Změnový list				
Název a evidenční číslo Stavby: Domov pro seniory Česká Kamenice Benar - zhotovitel stavby		Číslo SO/PS / číslo Změny SO/PS: SO 04 Záměna vodoměrné šachty		Pořadové číslo ZBV: ZBV_04
Název stavebního objektu/provozního souboru (SO/PS): Venkovní sítě				
Strany smlouvy o dílo na realizaci výše uvedené Stavby uzavřené dne 23.5.2025 (dále jen Smlouva): Objednatel: Město Česká Kamenice, náměstí Míru 219, 407 21 Česká Kamenice. IČ 00261220 Zhotovitel: STRABAG Pozemní a inženýrské stavitelství s.r.o., Kačírkova 982/4, 158 00 Praha 5 - Jinonice. IČ 43874835				
Přílohy Změnového listu: oceněný výkaz výměr fotokodokumentace		Paré č.	Příjemce Správce stavby (v elektronické verzi) Zhotovitel (v elektronické verzi) Projektant (v elektronické verzi)	
Iniciátor změny: Objednatel Popis Změny: Vzhledem k nesouladu ve Výkresech (Výkaz výměr x Situace ZTI x Podélný řez x TZ) byla zvolena nová vodoměrná šachta splňující požadavky na vodoměrnou sestavu. Nová šachta bude mít zesílenou stropní desku až 40t a posunutý poklop směrem ke stěně doplněný stupadly. Pokyn správce - "Odpoved_SpS_250606_vodomerna sachta"

ZBV_04 Záměna vodoměrné šachty
Příloha: Fotodokumentace

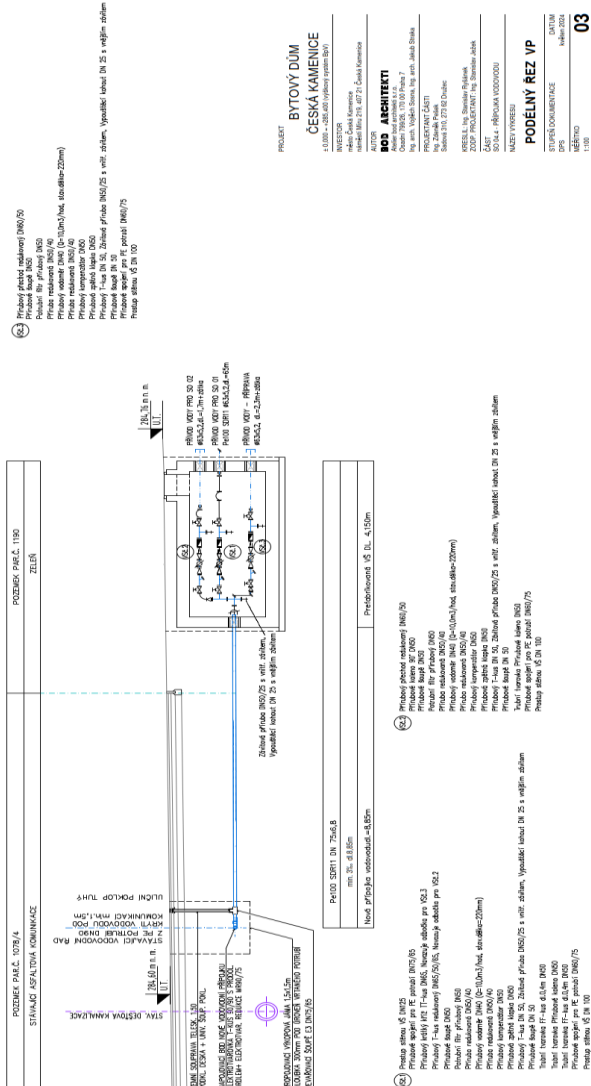
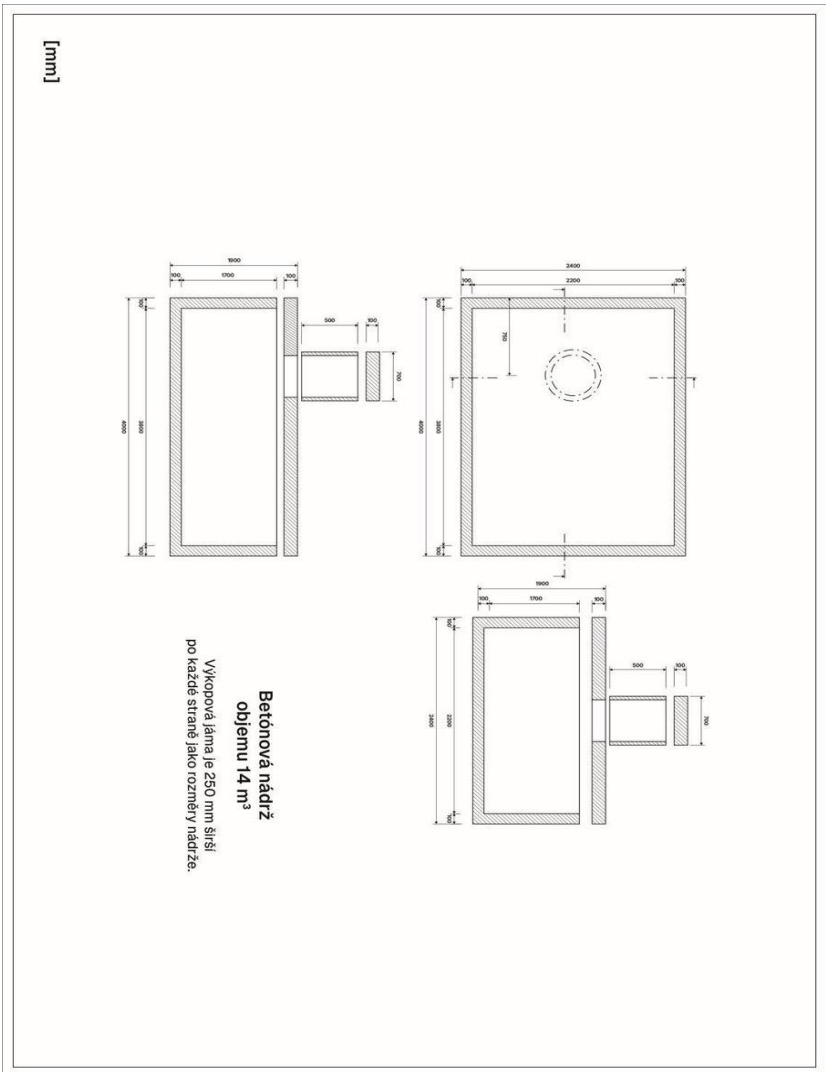
4.01.01.01.2..02.	4002	IK	Šachty armaturní 2,4 m x 4 m se zesílenou deskou do 6 tun s dodatečně doplněnými stupadly a posunem poklopu směrem ke stěně	kus	1,000	175 012,08	175 012,08
		Poznámka	Poměrové zvětšení z 6,50m2 na 9,6m2				
			9,6m2 / 6,5m2 * 118.497,76 Kč
